Sprawa znak: *nr DA-271-3/22*

dotyczy postępowania na **przebudowę budynku Gmachu Głównego Muzeum Archeologicznego w zakresie adaptacji strychu siedziby do funkcji użytkowych wraz z wykonaniem windy i klatki schodowej przy ul. Senacka 3, 31-002 Kraków.**

Pytania do treści SWZ i odpowiedzi na pytania

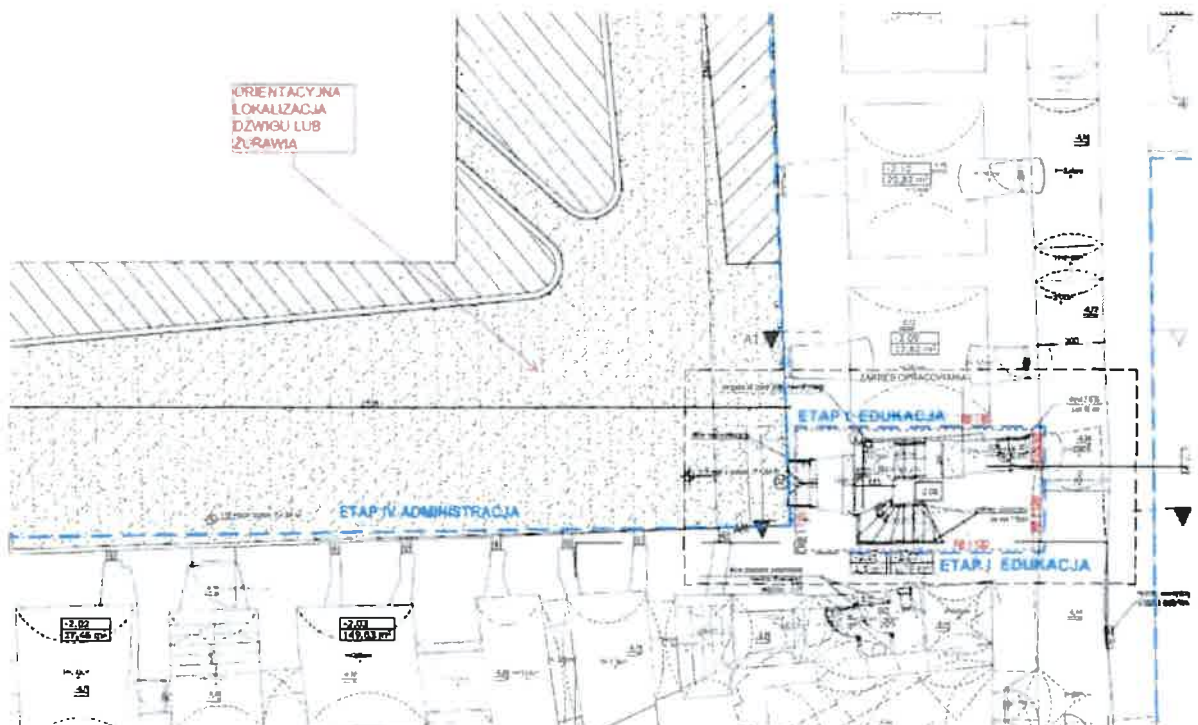
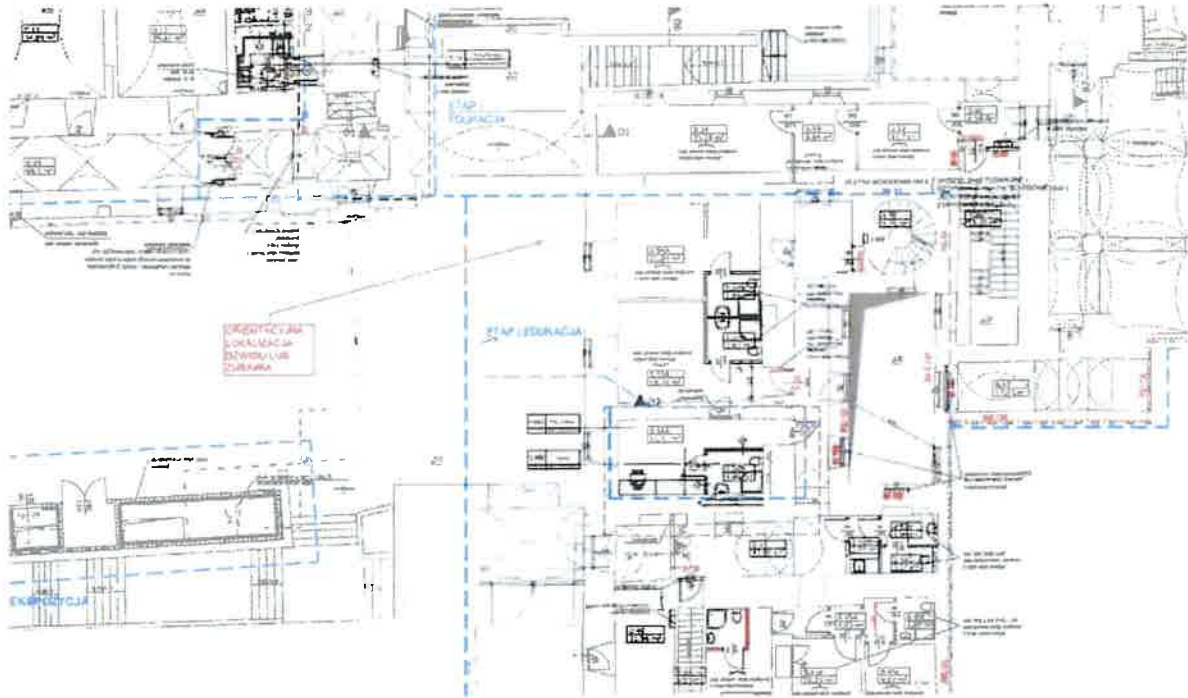
Prosimy o potwierdzenie informacji przekazanych w trakcie wizji lokalnej, tj. że Zamawiający dopuszcza możliwość udostępnienia Wykonawcy części terenu zewnętrznego celem roztawienia dźwigu lub żurawia - dwie proponowane lokalizacje wg oznaczeń na rysunkach poniżej:

Jak podkreślał w trakcie wizji przedstawiciel Zamawiającego: Zamawiający dopuszcza możliwość udostępnienia Wykonawcy części terenu zewnętrznego celem rozstawienia urządzeń niezbędnych do transportu materiałów na adaptowane poddasze o ile pozwolą na to wymogi prawne związane z zabytkowym charakterem budynku oraz jego lokalizacją w ścisłym terenie Krakowa. Decyzja zostanie podjęta po przedstawieniu przez kierownika budowy projektu organizacji placu budowy.
